## **INFORME DE INSPECCIÓN DE ACCESIBILIDAD**

**LUGAR: Farmcoop – Fresh Valley**

**FECHA: 28 DE ENERO DE 2017**

**PREPARADO POR: KIOMY LAMB MERCADO, PE**

#### **A. Baño**

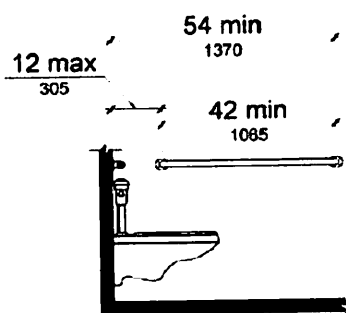
- a. Entrada inicial < 32" (28") (404.2.3 ADA 2010).
- b. Entrada segunda < 32" (22") (404.2.3 ADA 2010).
- c. Lavamanos no provee "knee and Toe Clearance" (306 ADA 2010).
- d. Papelera de Inodoro está fuera de "reach range" (604.7 ADA 2010).
- e. Llave del lavamanos requiere "tight grasping" (309.4 ADA 2010).
- f. Operadores de puertas hacia el baño requieren "tight grasping" (309.4 ADA 2010)
- g. Fondo del espejo del baño > 40" (603.3 ADA 2010)
- h. Interruptor de luz > 48" (308 ADA 2010).
- i. Inodoro no tiene "back grab bar" (304 ADA 2010)
- j. Inodoro no provee "side grab bar" (304 ADA 2010)
- k. Espacio no provee un Turning Space de 60" en el interior (ADA 304)

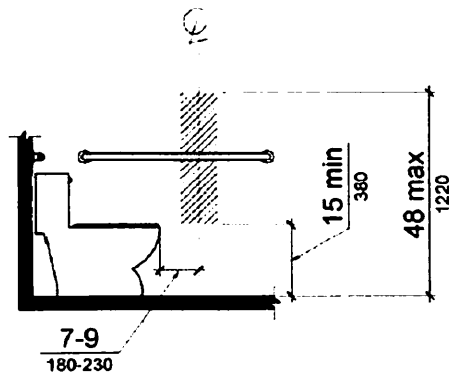
- A. Baño (Mejoras propuestas a mediano plazo)
  - a. Remover almacén ocupando espacio del baño para ampliar el mismo y provea la dimensiones interiores.
  - b. Relocalización de inodoro hacia el extremo izquierdo del baño, en donde el centro del mismo este entre 16"-18" de la pared lateral.
  - c. Instalación de barra de apoyo trasera de 36" y una lateral de 42" instalada conforme las figuras 604.5.1 y 604.5.2.

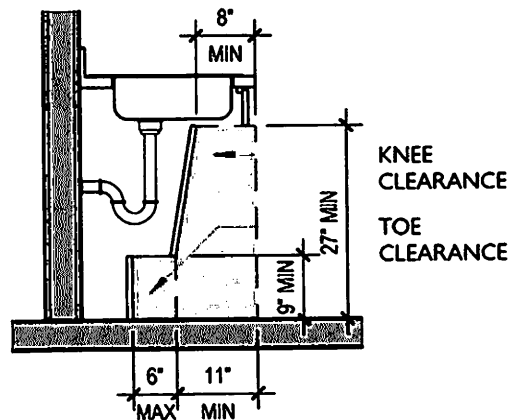
- d. Relocalizar papelerera para que ubique según la figura 604.7 del ADA.

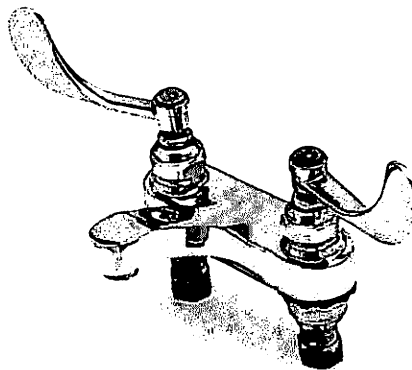
- e. Sustitución de lavamanos por uno que provea los espacios adecuados para el "knee and toe clearance". Tener cuidado en mantener la altura máxima de 34" al tope del lavamanos.

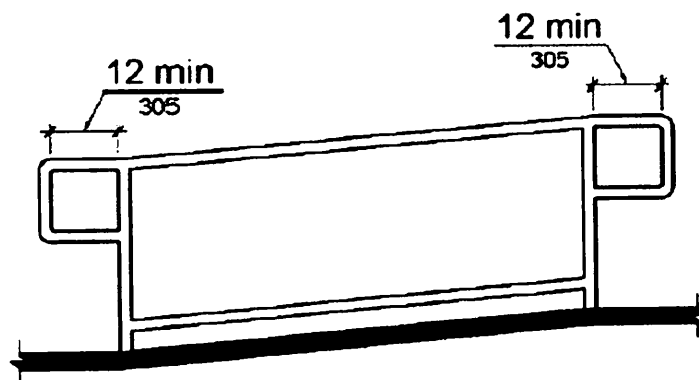
- g. Bajar la altura del espejo para que la parte inferior de la parte reflectiva esté a una altura no mayor de 40".
- h. Ambas puertas de entrada deben proveer el ancho mínimo requerido de 32" y proveer el "maneuvering clearance" adecuado de ser

posible. Este particular pudiese ser estructuralmente impráctico pero deberá evaluarse por un ingeniero estructural.

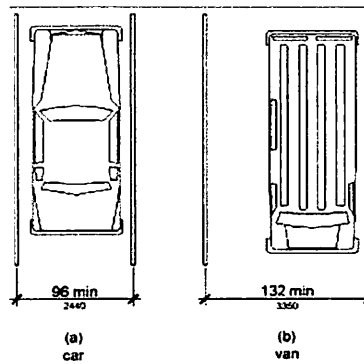
- a. Como parte de un "transition plan" se propone atender la pendiente de la ruta accesible desde el estacionamiento ,ya que se requiere de una reconstrucción de la rampa de entrada para poder llevarla a cumplimiento. De manera inmediata de deberá proveer nuevos pasamos (en conformidad con 505) en ambos lados de la rampa en donde la altura de la misma este entre 34"-38".

diámetro  
tubo 1 1/4" - 2"

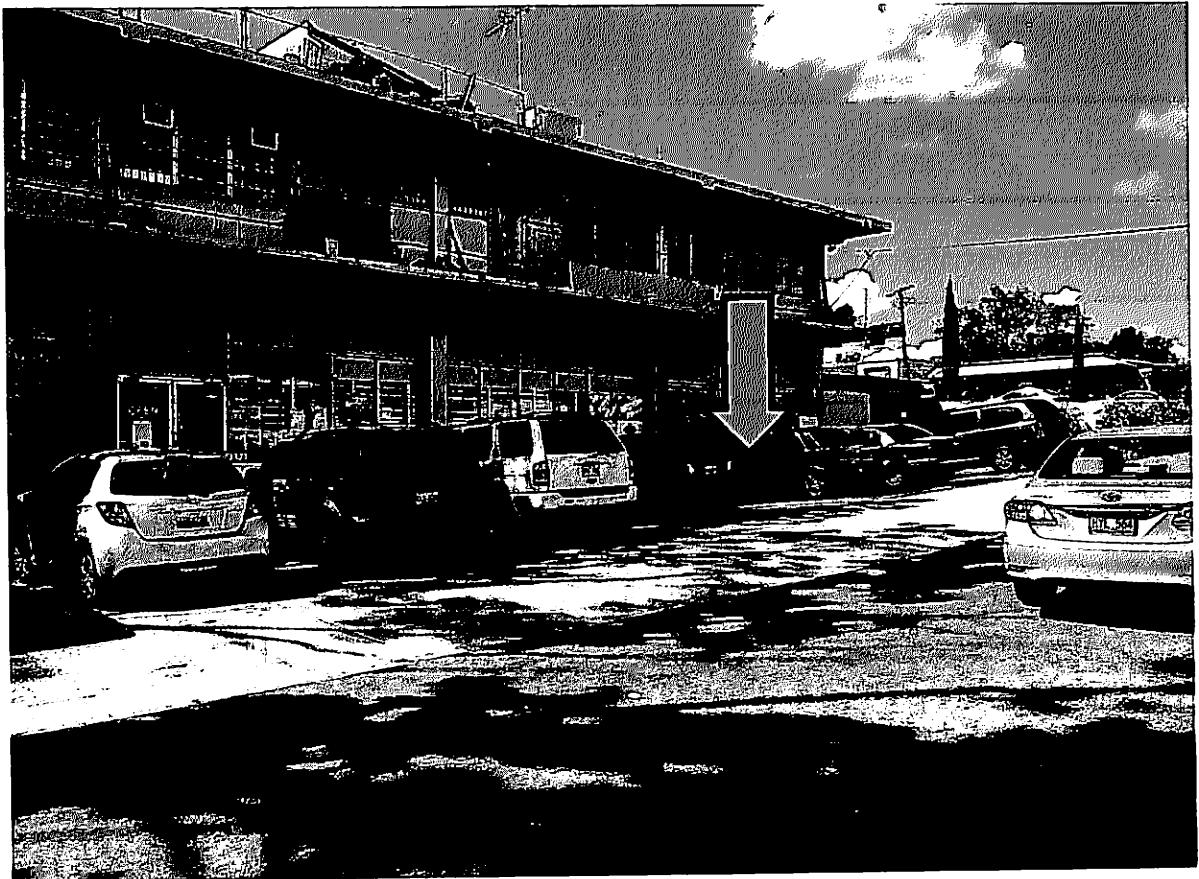
- a. Proveer estacionamiento de "van" con las dimensiones adecuadas según la figura 502.2, en donde el carril de acceso tiene 60" y el estacionamiento tiene 11ft.
